Objet : Réponse à l'avis de l'Autorité Environnementale sur le projet solaire d'Izaux (65)

Centrale solaire photovoltaïque au sol
Lieu-dit « La Lande », Izaux (65)

Dossier n° PC 065 231 200 0002

Réponse à l'avis de l'autorité environnementale n° saisine 2020 – 8482 / n° MRAe 2020APO39 sur le dossier présentant le projet et comprenant l'étude d'impact

Figure : Itinéraire du transport de l'usine Hefei en Chine jusqu'à Izaux

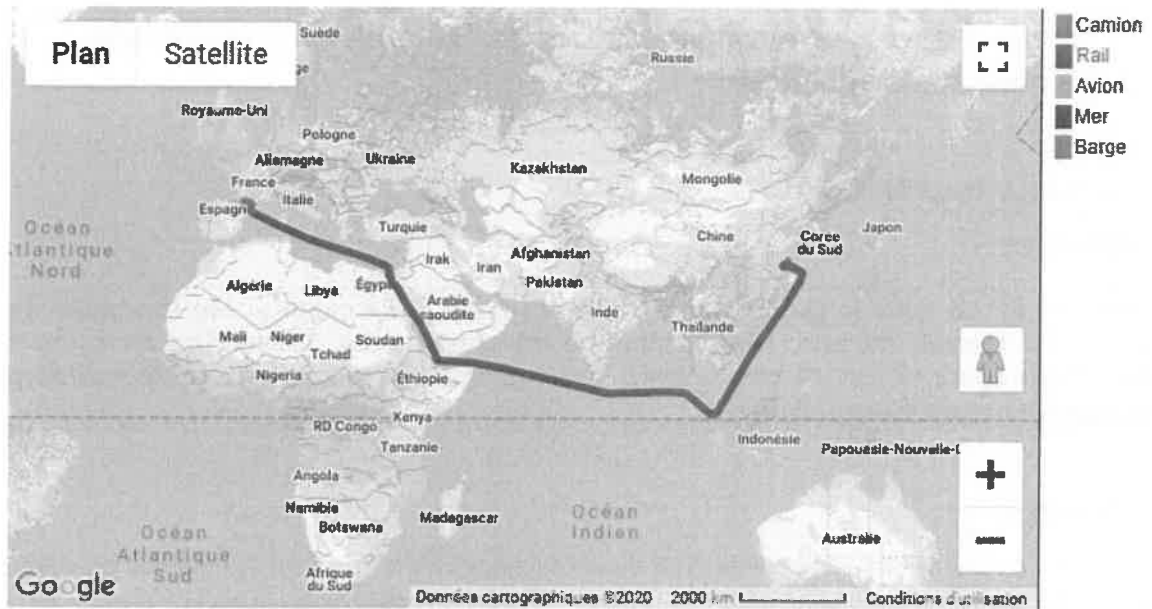
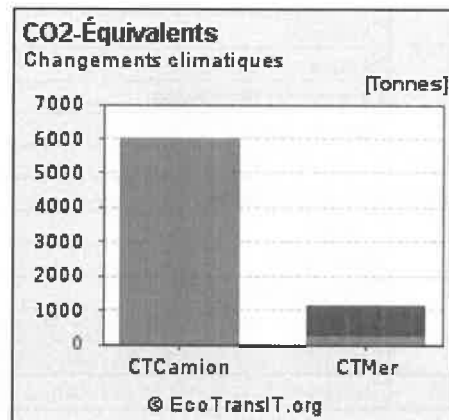
Pour plus de clarté pour le public, la MRAe recommande de calculer les tonnages de CO₂ évités par la création du parc photovoltaïque en considérant l'ensemble du cycle de ce dernier : CO₂ engendré par sa production, son transport et le tonnage de CO₂ évité par la production d'énergie renouvelable.

L'évaluation des émissions de GES liées à la centrale photovoltaïque est basée sur la méthode du « *Référentiel d'évaluation des impacts environnementaux des systèmes photovoltaïques par la méthode d'analyse du cycle de vie* », édité par l'ADEME.

(1) : l'évaluation du transport est évaluée via l'outil EcoTransIT, en considérant un transport de l'usine de fabrication en Chine jusqu'à Bousens via conteneurs maritimes et camions

Ainsi, le bilan du projet indique une émission de 18 526 T_{éq} CO₂ pour 53 283 T_{éq} CO₂ évités sur une durée de 30 ans.

Figure : Carte de superposition des enjeux environnementaux avec la centrale

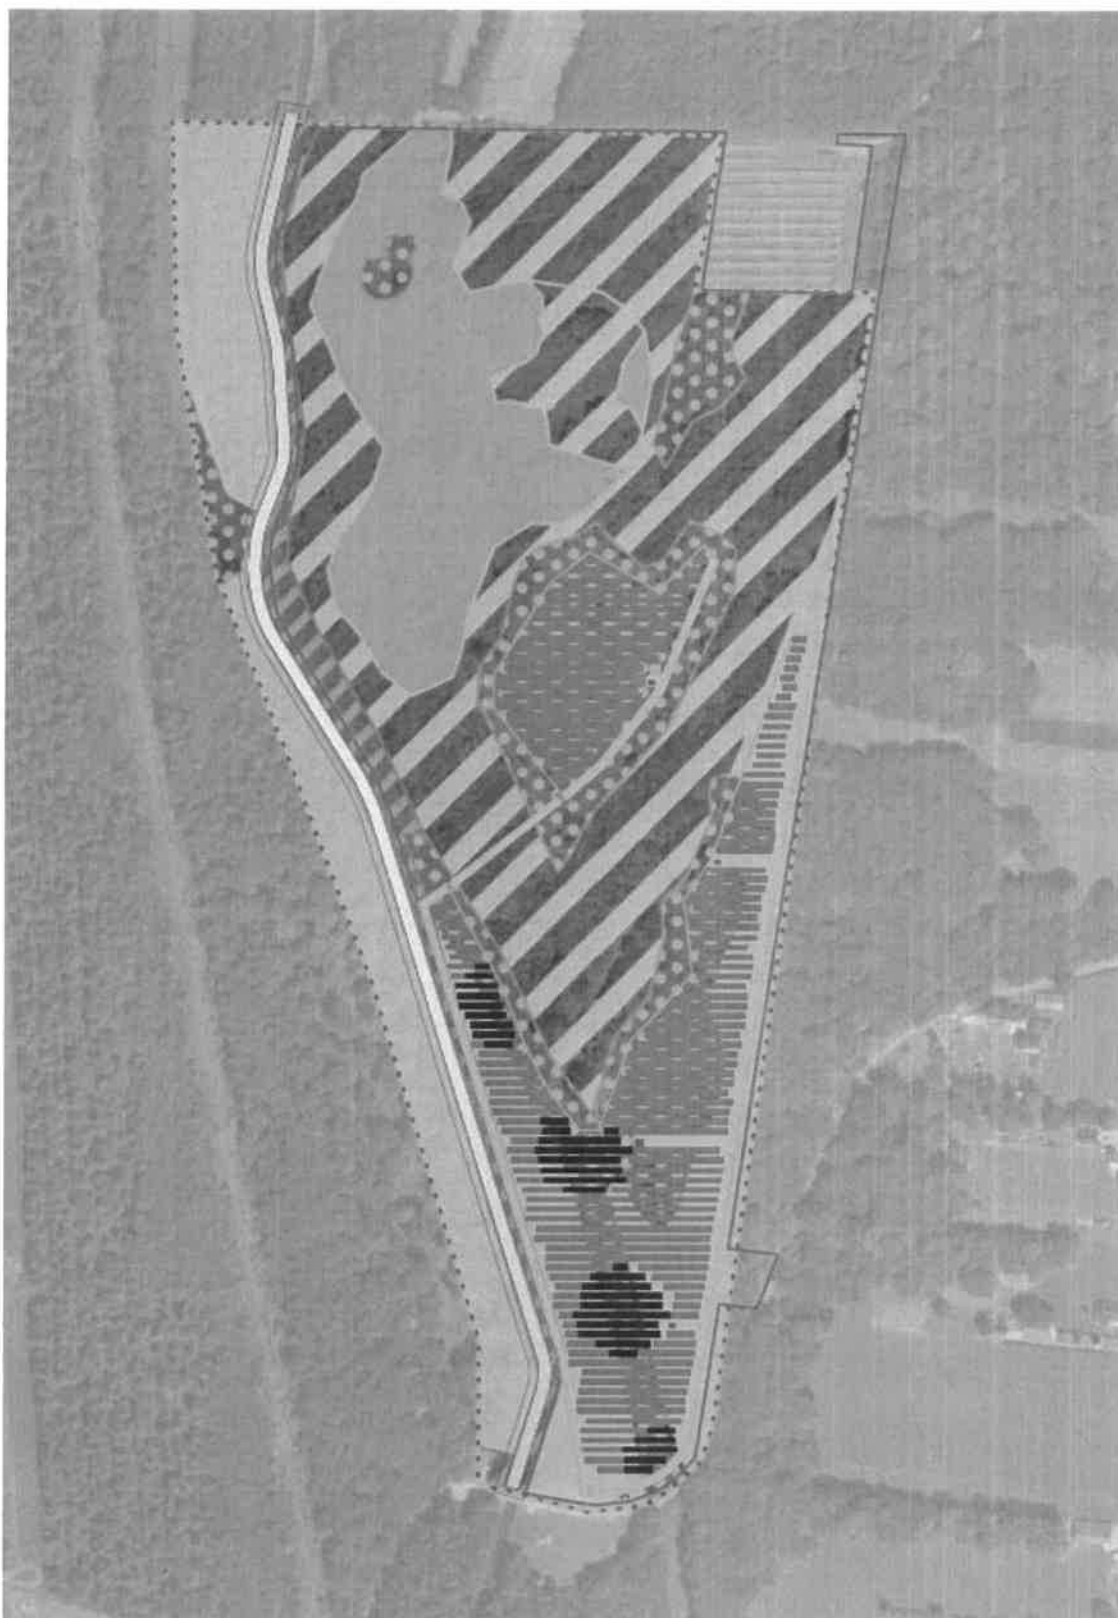
La MRAe recommande d'intégrer une carte qui permet à la fois de visualiser les zones à enjeux environnementaux et l'implantation des équipements prévues afin de pouvoir évaluer les impacts potentiels du projet.

La carte ci-après superpose les zones à enjeux environnementaux et l'implantation des équipements prévus.

Figure : Exemple de tranchée réalisée (Source : Total Quadran)

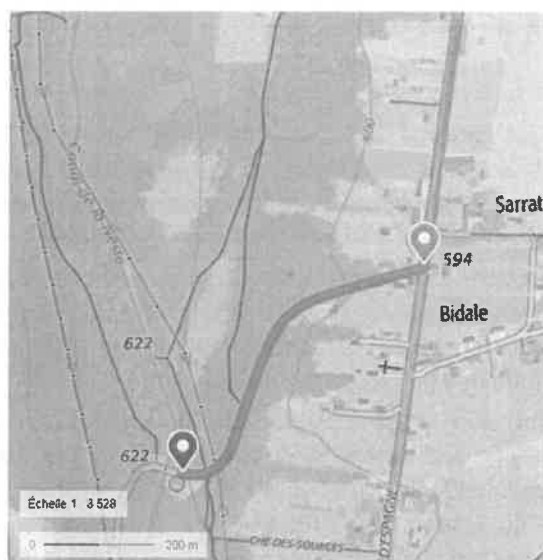
La MRAe recommande qu'une analyse des impacts environnementaux potentiels du raccordement électrique soit réalisée, même s'ils sont a priori faibles, et de proposer en tant que de besoin des mesures environnementales envisagées pour en réduire les incidences.

Les impacts du projet de raccordement seront temporaires et ne concernent que la durée des travaux réalisés par ENEDIS, soit environ 1 à 2 semaines.

Ces travaux consistent en la réalisation d'une tranchée et l'enfouissement des câbles depuis le poste de livraison jusqu'au poste de transformation ENEDIS. Les travaux se faisant uniquement sur la voirie existante (VC 8 et RD 668), les impacts induits porteront uniquement sur le milieu humain :

Le milieu naturel et le paysage ne seront pas impactés puisque la tranchée sera réalisée en accotement des voiries, donc hors habitat naturel, et les câbles seront enterrés.

Figure : Zone humide, 2011

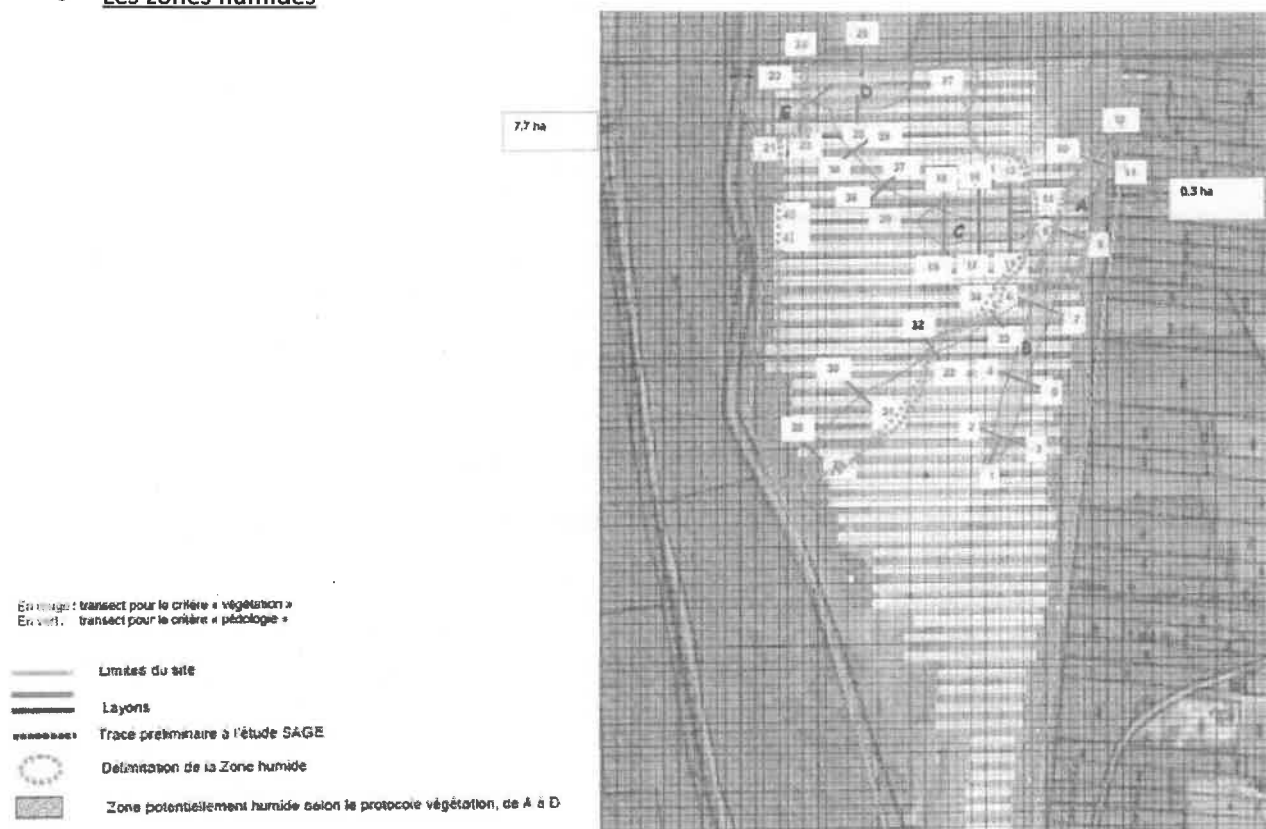
La MRAe recommande que l'état initial soit complété par une analyse des impacts du projet sur les espèces visées par des plans nationaux d'action, s'agissant d'une zone à enjeu potentiellement fort pour ces espèces (domaine vital). Elle recommande de compléter l'analyse du « scénario de référence » sur la base d'une analyse des évolutions du site entre les états initiaux de 2011 et 2018.

La réglementation ayant changé entre 2011 et aujourd'hui, la superficie de la zone humide actuelle est plus élevée qu'en 2011 car il ne s'agit plus de cumuler le critère végétal et pédologique pour délimiter les zones. L'un des deux critères suffit à sa délimitation.

Figure : Plan masse avec clôture déplacée de 5m pour laisser un espace tampon avec la ZH

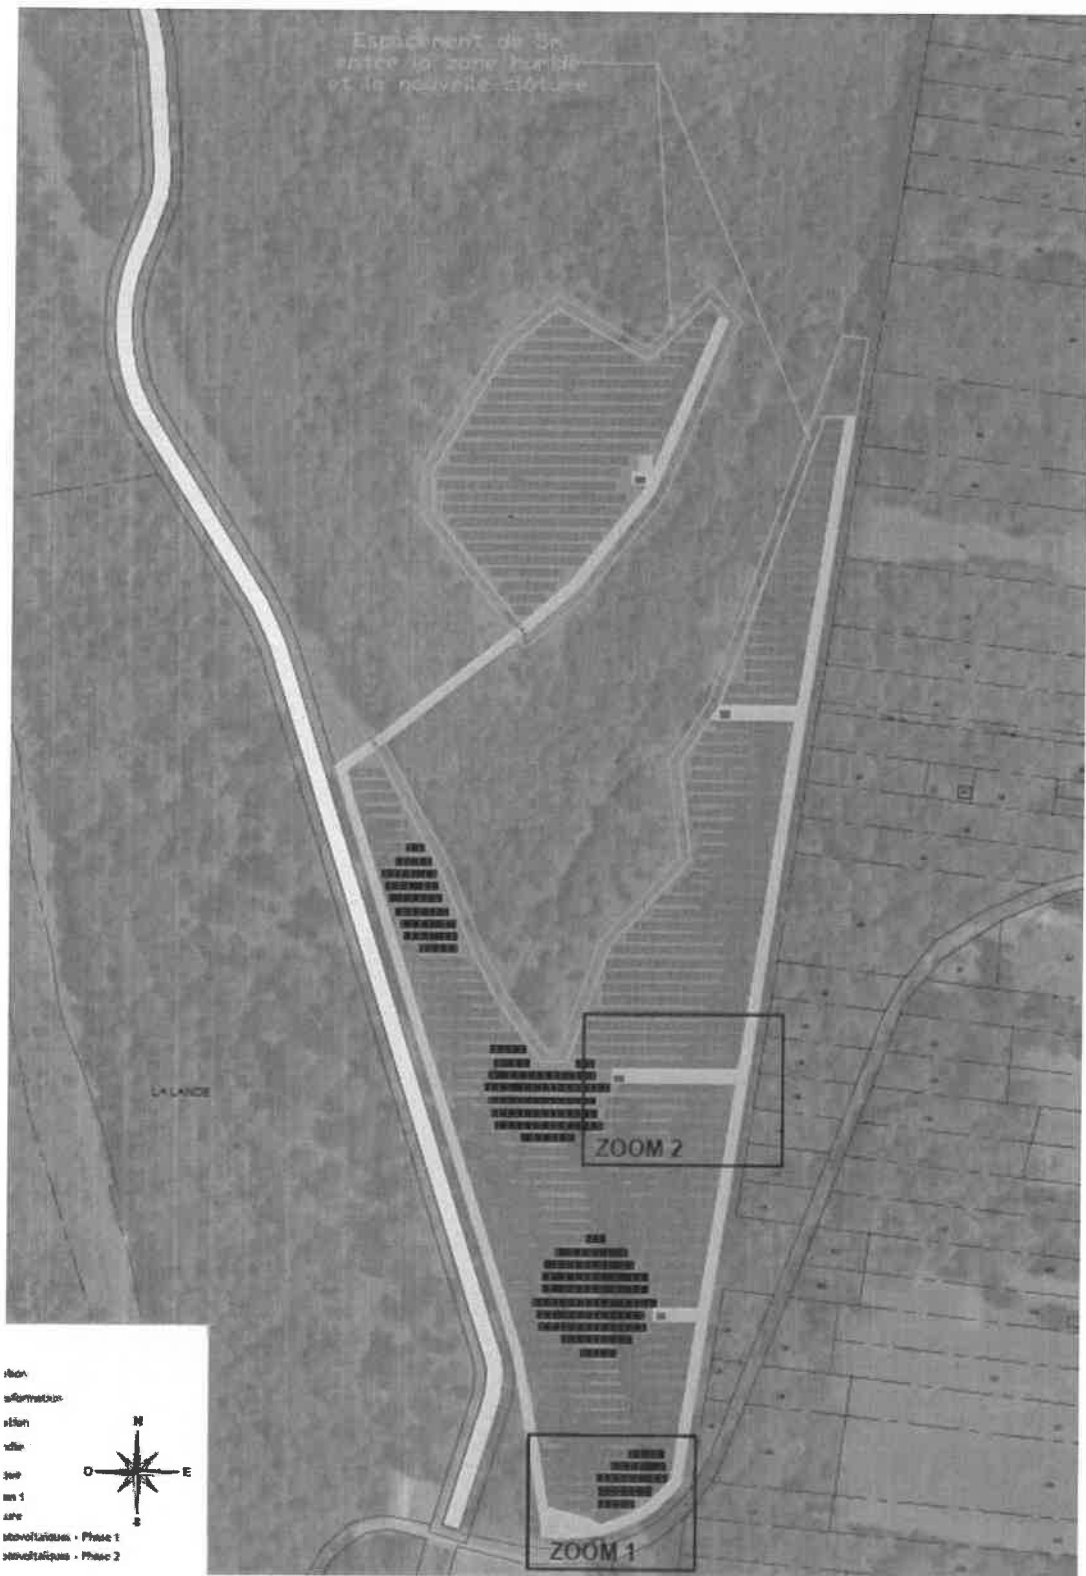
La MRAe recommande de prévoir une zone tampon de dix mètres autour des zones humides afin de ne pas perturber leur fonctionnalité écologique et la mise en défens de ces dernières durant la phase de travaux.

De plus, lors de la phase de travaux, Total Quadran s'engage à mettre la zone humide en défens à l'aide d'in balisage.

Sur la base de ces arguments, et sur conseil de l'écologue de Nymphalis, la zone tampon de 2 mètres initialement prévu paraît satisfaisante pour ne pas compromettre l'alimentation des zones humides.

Cependant, Total Quadran souhaite se rapprocher au mieux des recommandations de l'Autorité environnementale et a donc décidé d'élargir cette zone à 5 mètres.

Le nouveau plan d'implantation du projet est présenté ci-après, et en format A3 en annexe.
